## Progetto Criet Enea nell'ambito di Lumière

#### **Presentazione di un flow chart per la realizzazione di un software per i tecnici comunali, per la gestione economica dell'illuminazione pubblica (specie per le gare)**

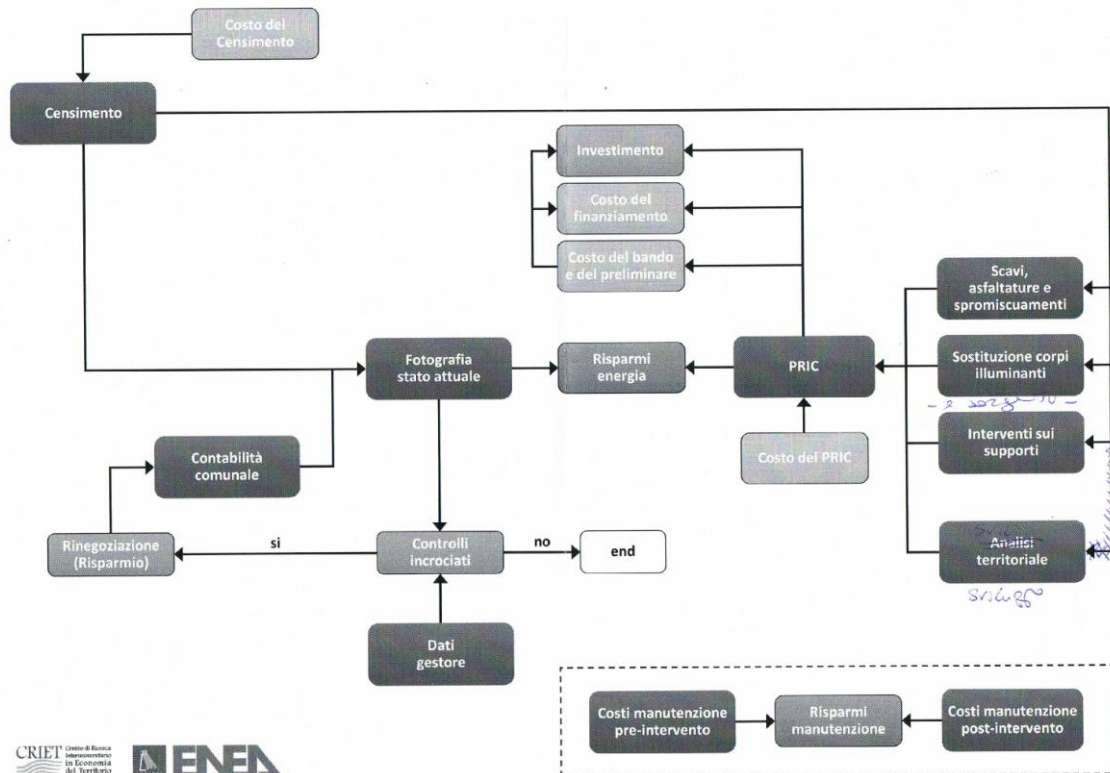
- Tra gli invitati delle Esco e Bonata/Suss/Drisaldi si crea un malinteso riguardo al concetto di "censimento", quello posto nel blocco in alto a sinistra del flow chart; in realtà quel blocco si riferisce solo al censimento della parte energetica (vedasi scheda di sintesi del documento Linee Guida Progetto Lumière), non il censimento puntuale necessario per la redazione di un piano della luce

- Gianluigi Gereschi fa notare che non c'è una voce per gli investimenti smart, il Prof. Di Gregorio risponde che potrebbero essere inseriti negli adeguamenti tecnologici o a seguito del PRIC

- Si concorda di diversificare tra PRIC, Piano della Luce e Piano degli interventi
- Chiara Carucci, invitata ad esprimere la propria opinione dal Prof. Di Gregorio, fa notare che non c'è una voce per il piano della luce vero e proprio (*in precedenza si era stabilito che il piano della luce finora indicato nel flow chart era solo un piano degli interventi per la messa a norma o per l'efficientamento energetico*), in particolare sono totalmente assenti i parametri qualitativi che definiscono il benessere e il miglioramento (percettivo, sociale, turistico) del tessuto urbano che può conseguire dall'intervento di progettazione del Piano della Luce redatto da un lighting designer indipendente, qualificato

- Da quanto sopra riportato è emerso un nuovo flow chart (si potrà richiedere al prof. Di Gregorio) che include anche un blocco per il "Piano degli Interventi", mentre il Piano della Luce è stato posizionato in un altro blocco, in alto nel grafico
  - La scheda "censimento" da cui si evinceranno i fattori/valori da inserire nel software sarà quella sopra-citata, già inserita nella scheda di sintesi, senza alcuna modifica
- I due membri AIDI sono molto soddisfatti in quanto il nuovo flow chart si incastra perfettamente con quanto avevano già definito nella riunione del mattino
- Le due responsabili Enea danno appuntamento a tutti al prossimo tavolo.
